Høring om Forslag til lov om anlæg af ny vejforbindelse mellem Tingbjerg og Husum i Københavns Kommune og lov om ophævelse af begrænsninger for arealanvendelsen i det almene boligområde Tingbjerg/Utterslevhuse i Københavns Kommune

Høringssvar over forslag til lov om ophævelse af begrænsninger for arealanvendelsen i det almene boligområde Tingbjerg/Utterslevhuse i Københavns Kommune

Hørings svar vedr. udkast til lov om ophævelse af begrænsninger for arealanvendelse i Tingbjerg i Københavns Kommune

Høringsvar til "Høring over forslag til lov om ophævelse af begrænsninger for arealanvendelsen i det almene boligområde Tingbjerg/Utterslevhuse i Københavns kommune"

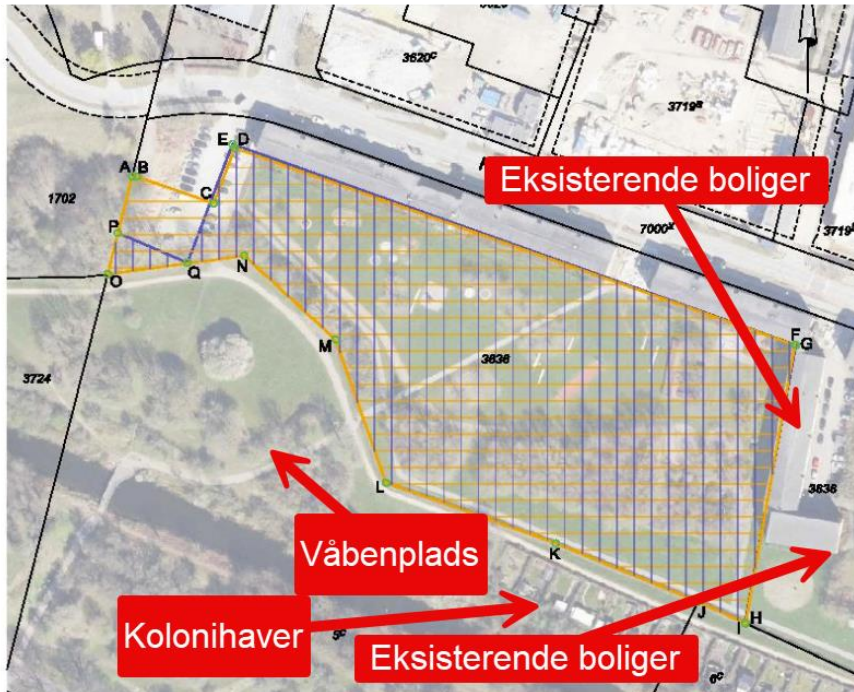
a) I forhold til bebyggelse af kilen langs Ruten mod Åkandevej (nedenstående billede) bemærker lokaludvalget, at byggeriet bør åbnes op med adgang fra Åkandevej/Ruten til Tingbjerg. Lokaludvalget

henviser til den vedtagne helhedsplan for området, hvor det er ønsket, at der skal være adgangsveje og 'velkomstområde'.

Lokaludvalget finder, at det påtænkte byggeri her vil have en unik udsigt til Utterslev Mose, hvilket bygningens indretning bør give mulighed for. Bygningen vil også være meget synlig fra store dele af Utterslev Mose, hvorfor et visuelt udtryk i samklang med mosen er vigtigt.

Lokaludvalget bemærker, at der vil komme øget trafik på Ruten pga. den planlagte bro over Vestvolden, multihallen og de mange nye private boliger, hvorfor der ved byggeriet bør tages højde for parkeringsmuligheder og trafikafvikling mod Hareskovmotorvejen og Bystævneforbindelsen/Åkandevej.

Kort 1

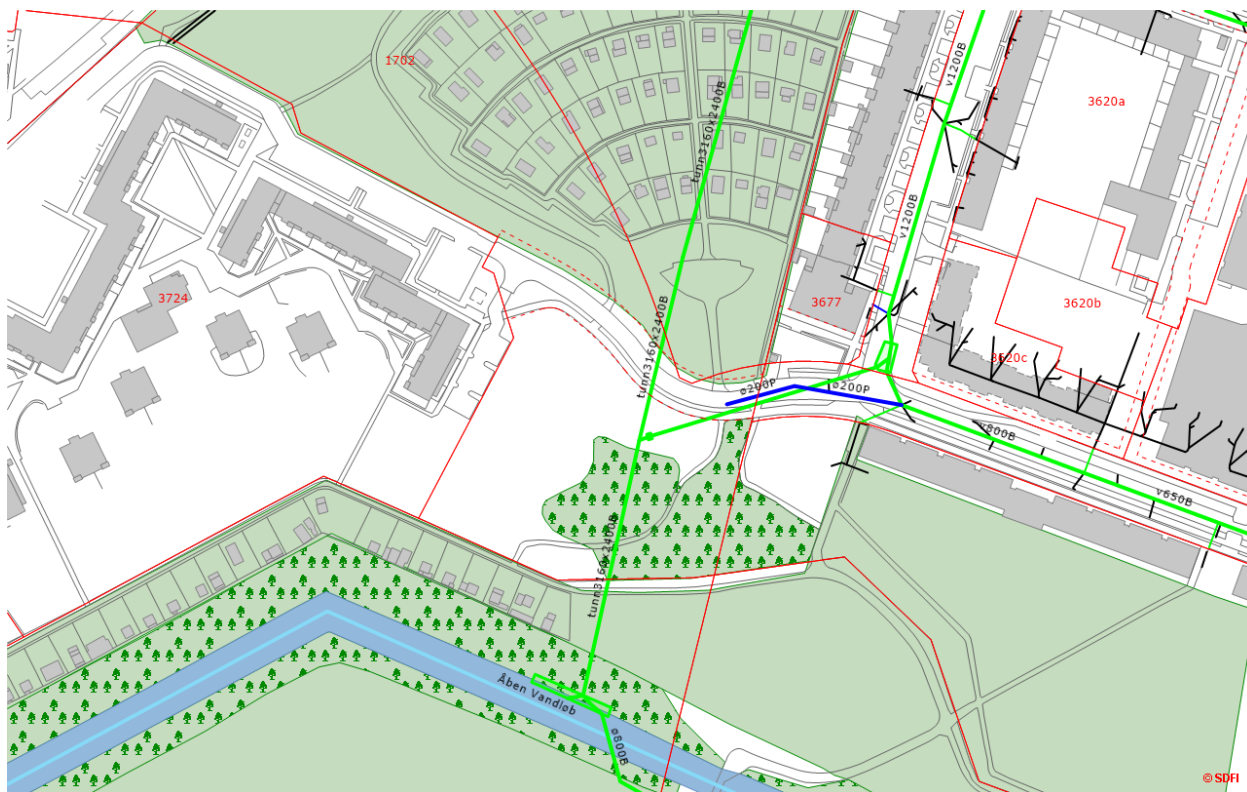
Vedr. **matr. 3368b**: HOFOR Spildevand Plan planlægger regnvandshåndtering på arealerne øst for Terrasserne. Som følge af ønsket om udvikling i Tingbjerg, og dertilhørende merbefæstelse, (ØKF) samt renere vand i Utterslev Mose (TMF) skal HOFOR Spildevand tilbageholde en stor mængde regnvand og rense vandet inden udledning til mosen. HOFOR Spildevand skal derfor finde arealer til forsinkelsesvolumen (10.000 m³) og dertilhørende rensetekniske anlæg. Regnvandet skal udledes til Utterslev Mose. Det forventes at anlæggene kan bygges under terræn og der kan reableres med mulighed for drift og vedligehold via dæksler i terræn.

Det ses nødvendigt at koordinere projekternes planlægning og projektering for at sikre at alle kommunens ønsker i området kan opfyldes. HOFOR deltager derfor gerne i møder herom.

Projektbeskrivelsen af projektet forventes medtaget i Spildevandsplanens plantillæg 2025. Matrikel 7000b, 3368b og 3600 er nævnt inddraget i spildevandshåndteringen i spildevandsplantillæg 2024, som netop har været i høring.

Kort 2

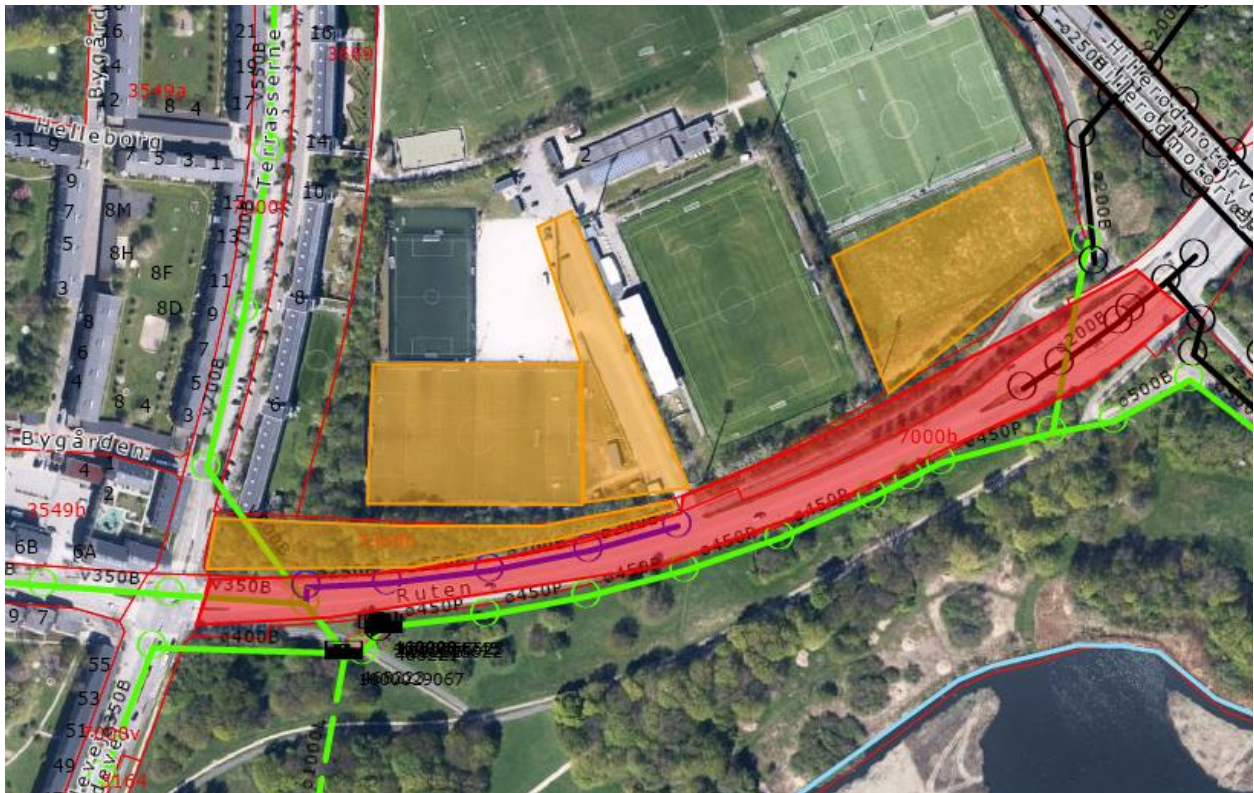
HOFOR Spildevand planlægger regnvandshåndtering på arealet vest for Langhusvej. Som følge af ønsket om udvikling i Tingbjerg, og dertilhørende merbefæstelse, (ØKF) samt renere vand i Upperslev Mose (TMF) skal HOFOR Spildevand tilbageholde en stor mængde regnvand og rense vandet inden udledning til mosen. HOFOR Spildevand skal derfor finde arealer til forsinkelsesvolumen (10.000 m³) og dertilhørende rensetekniske anlæg. Regnvandet skal udledes til Fæstningskanalen. Det forventes at anlæggene kan bygges under terræn og der kan reetableres med mulighed for drift og vedligehold via dæksler i terræn.

HOFOR er henvist af ØKF og TMF til arealet i Ruten vest for Langhusvej (en del af matrikel 1702), arealet syd for kolonihaverne (den sydlige del af matr. 3368a) og Rutens vejareal nord på matrikel 3724. Projektet kan også planlægges helt eller delvist under nyt vejtracé for Husum-Tingbjerg forbindelsen. Projektet forventes medtaget i Spildevandsplanens plantillæg 2025. Matrikel 1702 og 3368a er nævnt inddraget i spildevandshåndteringen i spildevandsplantillæg 2024, som lige har været i høring.

Kort 3

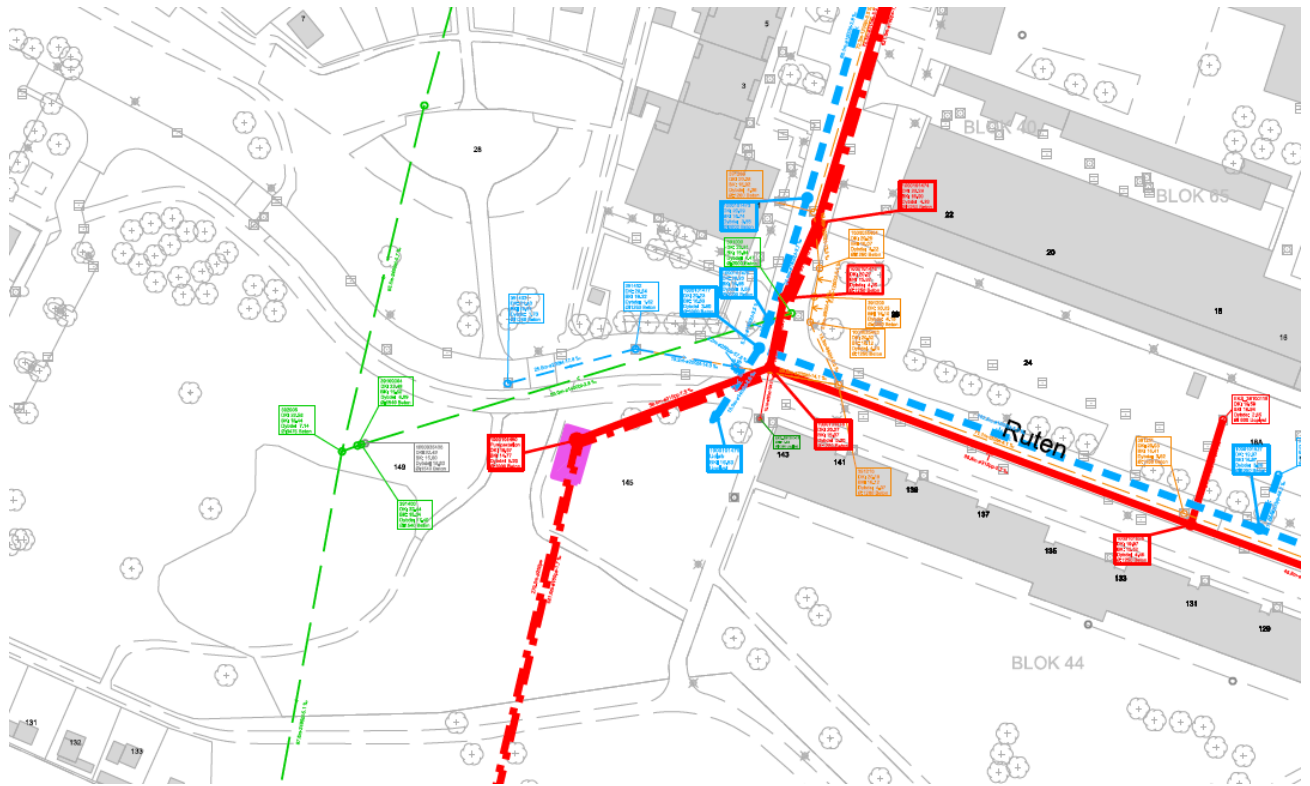
Vedr. matr. 3636 & 1702 har HOFOR behov for at etablere en 15 l/s pumpestation (samt tilhørende ledninger til og fra), for at kunne løfte spildevandet. Det er afgørende for at separatkloakeringen i Tingbjerg lykkes. HOFOR ser meget gerne at anlægge og idriftsætte ny pumpestation og tilhørende ledningsanlæg *inden* Vejdirektoratet påbegynder udførelsen af den nye bro. HOFOR vil meget gerne indgå i dialog med Vejdirektoratet om placeringen.
